Ambito 1.9A del POC

**RELAZIONE DI INTEGRAZIONE a precedente
Relazione di Modellazione Geologica e di
Modellazione Sismica locale.**

San Pietro in Casale (BO); Via Stangolini.

**RELAZIONE DI INTEGRAZIONE A PRECEDENTE RELAZIONE, REDATTA DALLO
SCRIVENTE IN DATA 19/07/2018 E RELATIVA ALL'AMBITO 9A DEL POC, IN LOCALITÀ
SAN PIETRO IN CASALE (BO).**

Tab. 9, Fig. 5/9.

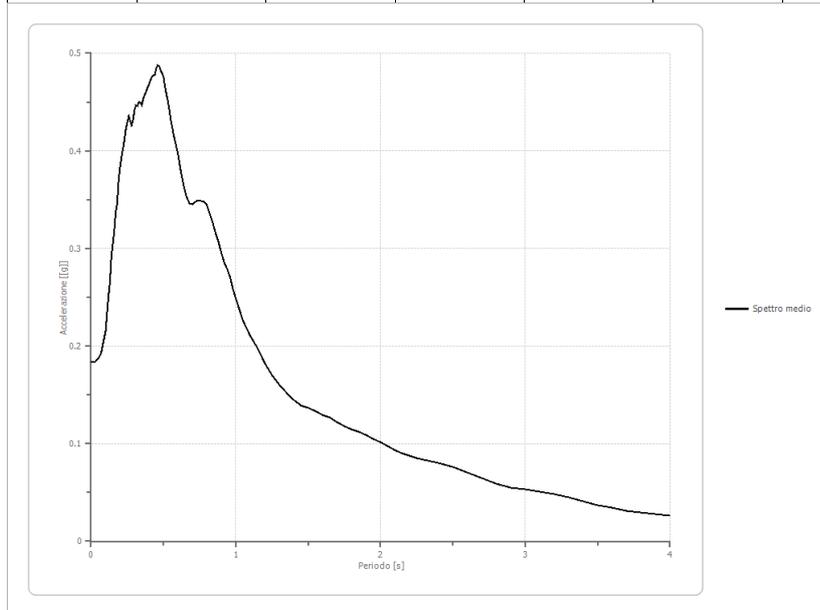
- 4 • gli spettri di risposta sismica delle aree critiche, per un periodo di ritorno di 475 anni e smorzamento pari al 5%;
- 5 • determinare l'indice di potenziale liquefazione IL in funzione del Fattore di sicurezza FL, a sua volta in funzione di CRR (resistenza ciclica normalizzata) e di CSR (tensione indotta dal terremoto);
- 6 • calcolo dei cedimenti post-sismici in terreni granulari e/o coesivi.
- 7 • la definizione dei fattori di amplificazione locale (FA) devono essere ricavati da apposita modellistica di simulazione sismica. I criteri di elaborazione ed i dati di ingresso devono essere esposti, anche in formato numerico, nella relazione geologica.

Spettro medio di risposta elastico:

Si sono quindi riportati con dovizia di particolari i dati richiesti da Punti 1, 4 e 7 della Richiesta di Integrazioni (si aggiunga che già alla relazione originaria, alla Fig. 13/11 di Pag. 65 si riportavano informazioni in merito). Di seguito si riportano ulteriori informazioni in merito ai FA, tratte dallo Studio di MSIIL del Comune di San Pietro in Casale.

Fig. 5/14: Stralcio a Scala Libera della Tav. 6: FA PGA dello Studio di MSIIL del Comune di San Pietro in Casale. Secondo lo Studio, la FA PGA è compresa fra 1,7 e 1,8; la carta indica 1,7.

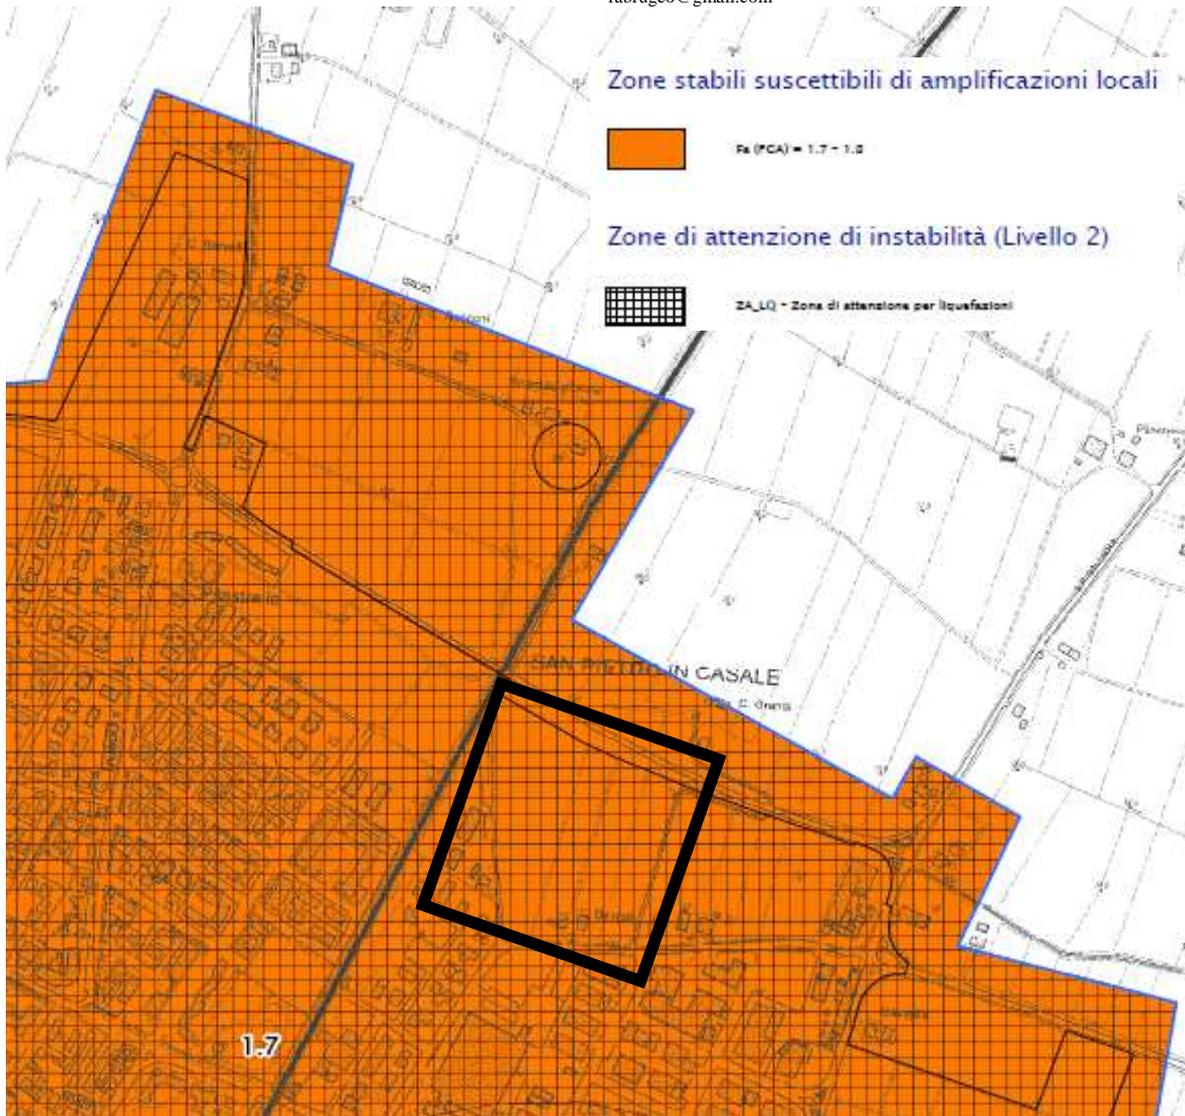
- 1 • calcolo dei coefficienti di amplificazione sismica in termini di accelerazione massima orizzontale (PGA/PGA0) e di intensità di Housner (SI/SIO);
- 2 • occorrono elaborazioni (verifiche del potenziale di liquefazione) che definiscano con più chiarezza l'entità della predisposizione dei terreni alla liquefazione;
- 3 • chiara espressione favorevole per l'utilizzo dell'area rispetto agli strumenti urbanistici
